Plausibilisierung der Aussagen zum:

“Weiterbetrieb der bisherigen  
Bahnanlagen bis Stuttgart Hbf?”

Zur Präsentation von Dr. Florian Bitzer (Deutsche Bahn AG) vom 25.11.2022

27. Juli 2023

# Planfeststellung PfA 1.5

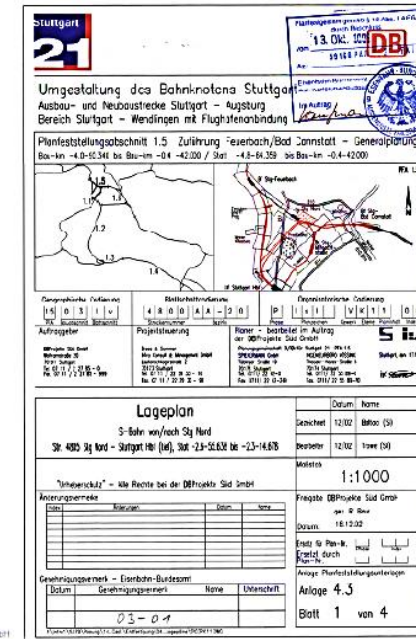
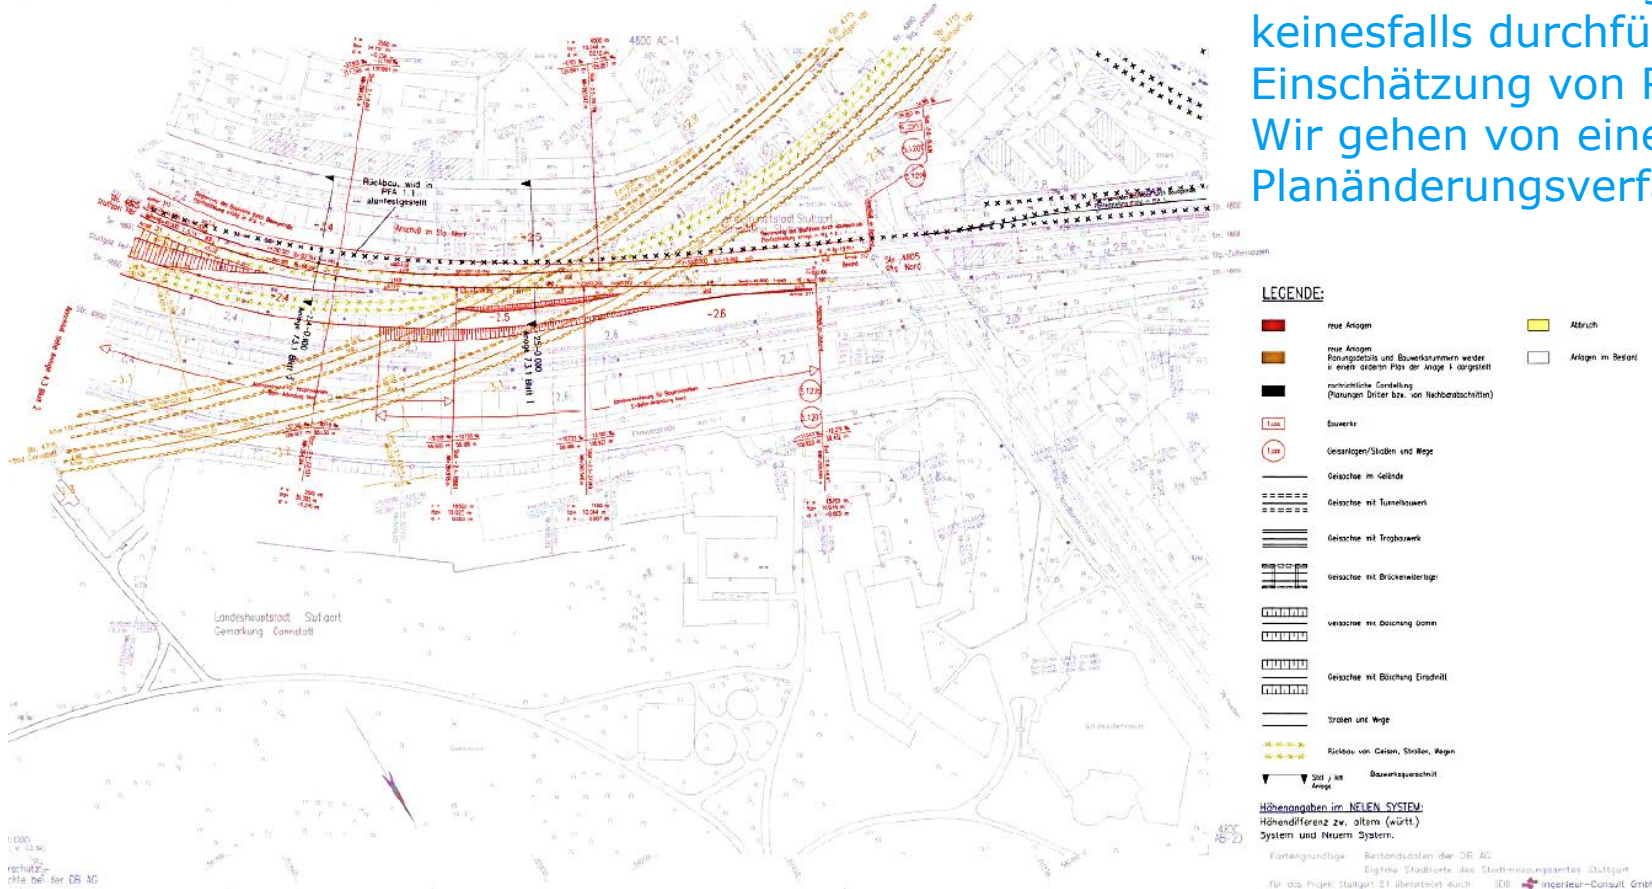
In der Planfeststellung Abschnitt 1.5 vom 13.10.2006 wurden die gelben Markierungen (inkl. des Gäubahndamm) als Rückbau festgestellt.

Zur Änderung der Planfeststellung ist laut §76 VwVfG mindestens ein Planänderungsverfahren, bei wesentlichen Änderungen ein neues Planfeststellungsverfahren notwendig.

Ein neues Planfeststellungsverfahren ist im Rahmen des verfügbaren Zeitrahmens keinesfalls durchführbar! Und ist nach Einschätzung von Ramboll nicht notwendig. Wir gehen von einem Planänderungsverfahren aus.

# Oberbau und Weichen

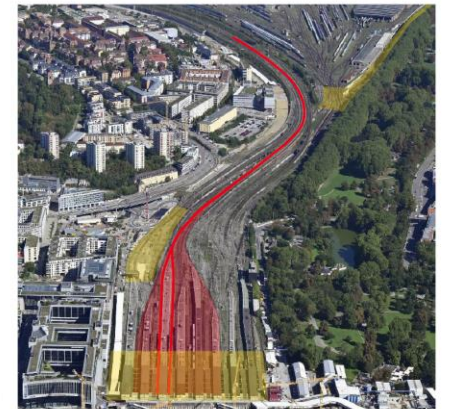
Je nach Fahrweg müsste eine zweistellige Zahl Weichen stillgelegt werden. Diese lassen sich über Handverschlüsse oder Verschweißen sichern. Ein Ausbau ist für einen provisorischen Betrieb nicht zwingend erforderlich.

Laut DB Ril. 821.2005 ist eine Weicheninspektion alle 6 Monate vorzunehmen. Die Kosten hierfür sind im Vergleich mit weiteren notwendigen Maßnahmen vernachlässigbar.

# Fazit der DB Präsentation

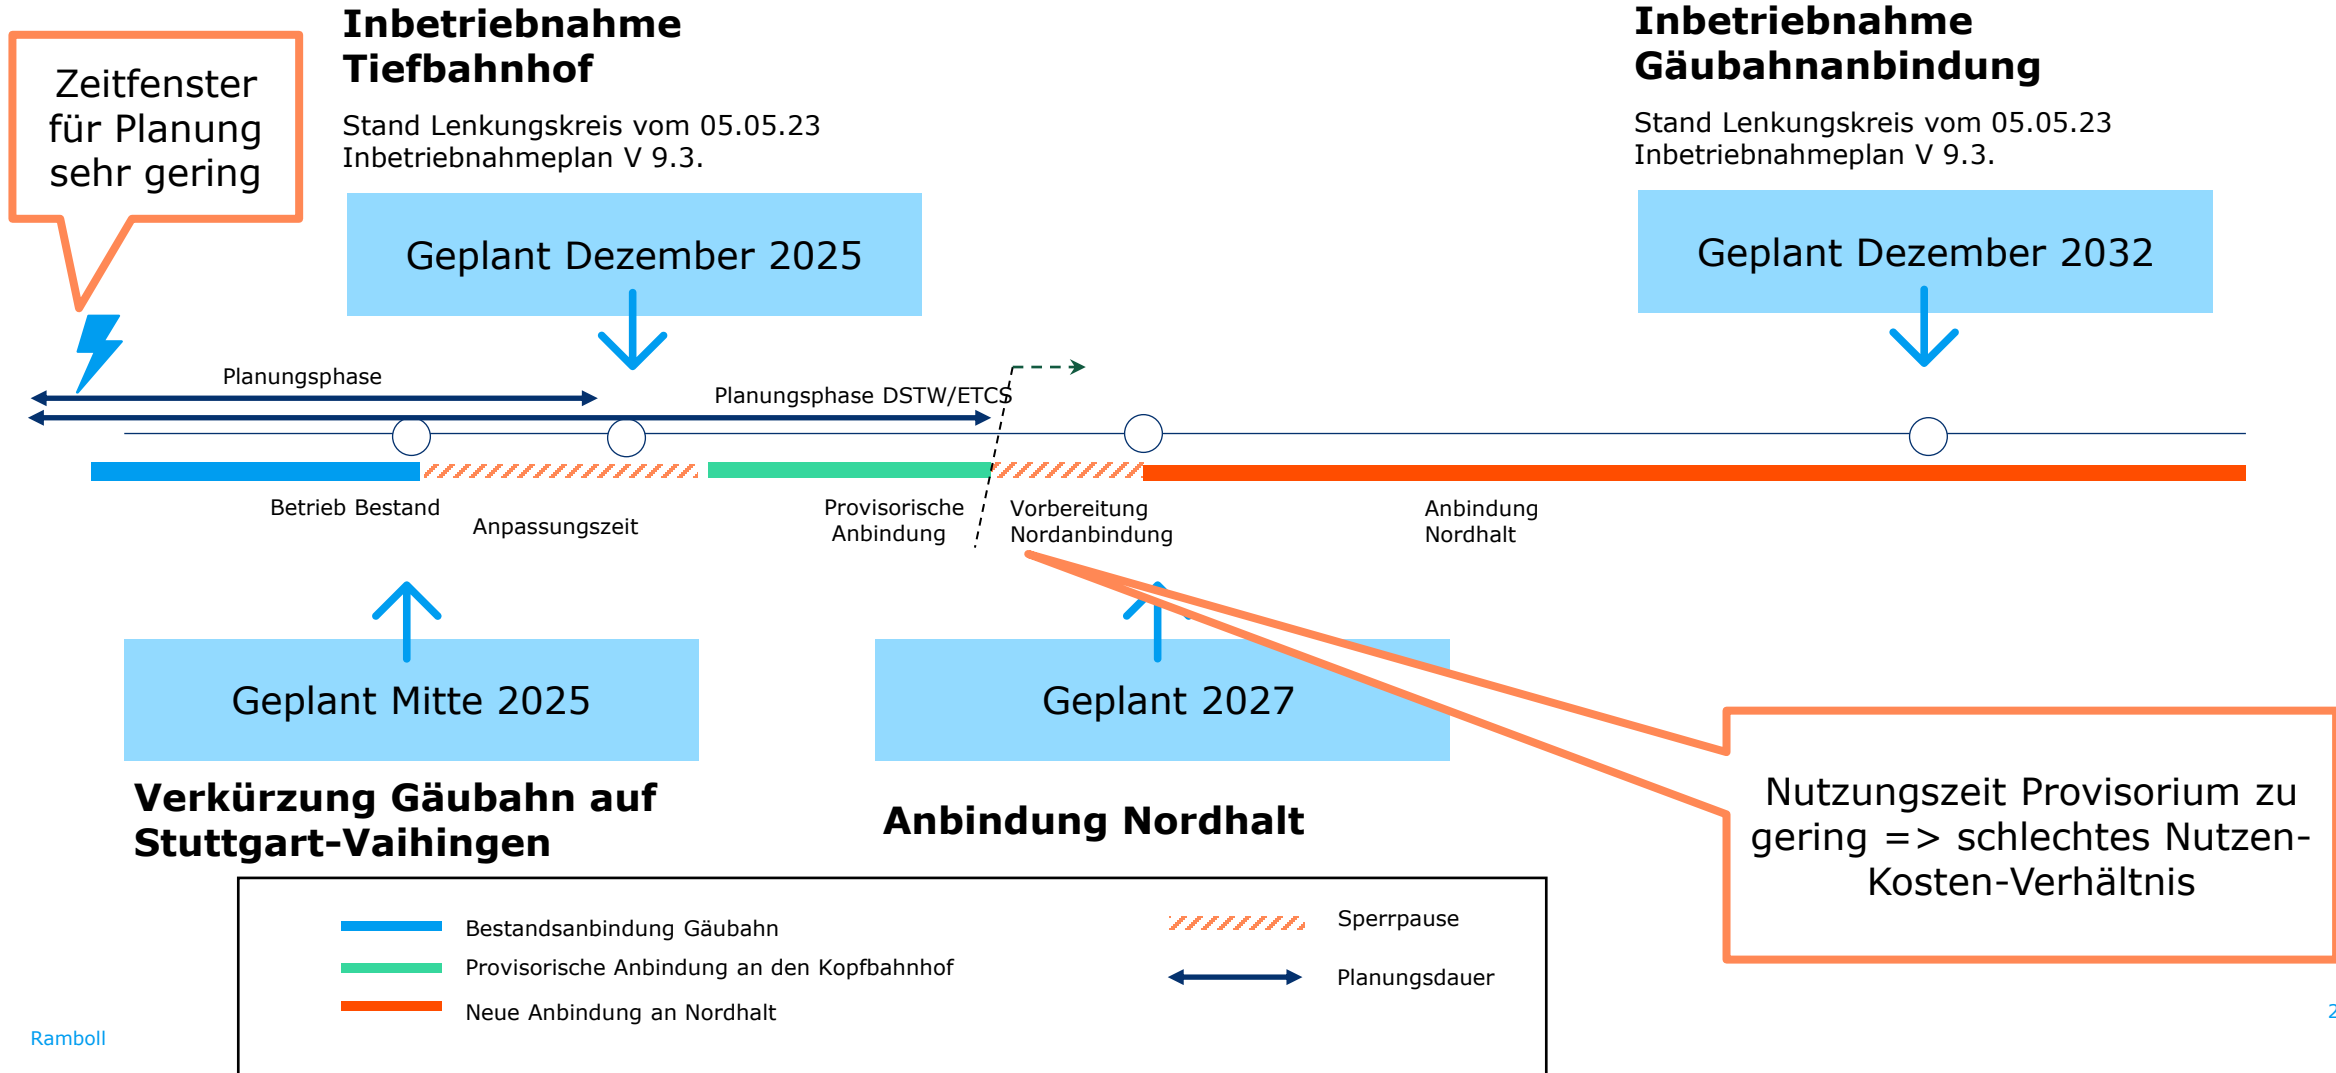
Nach Prüfung aller aufgeführten Punkte konnte kein technisch/bauliches Ausschlusskriterium für einen provisorischen Betrieb der Gäubahn in den bestehenden Hauptbahnhof festgestellt werden. Das Ausschlusskriterium Planungs-, Genehmigungs- und Bauzeit von 8 bis 10 Jahren, halten wir für überzogen und kann nur mit einem Neubau der Ingenieurbauwerke begründet werden. Diesen Neubau halten wir nach den uns vorliegenden Unterlagen für nicht nachvollziehbar.

Trotz dessen werden umfangreiche und kostenintensive Planungs- und Baumaßnahmen erforderlich.

Wir sehen die planerische und bauliche Umsetzung aller notwendigen Maßnahmen für einen provisorischen Betrieb bis zum geplanten Inbetriebnahmetermine im Dezember 2025 äußerst kritisch. Aufgrund von notwendigen Anpassungen der Infrastruktur kann eine Inbetriebnahme des Provisoriums nicht unmittelbar erfolgen.
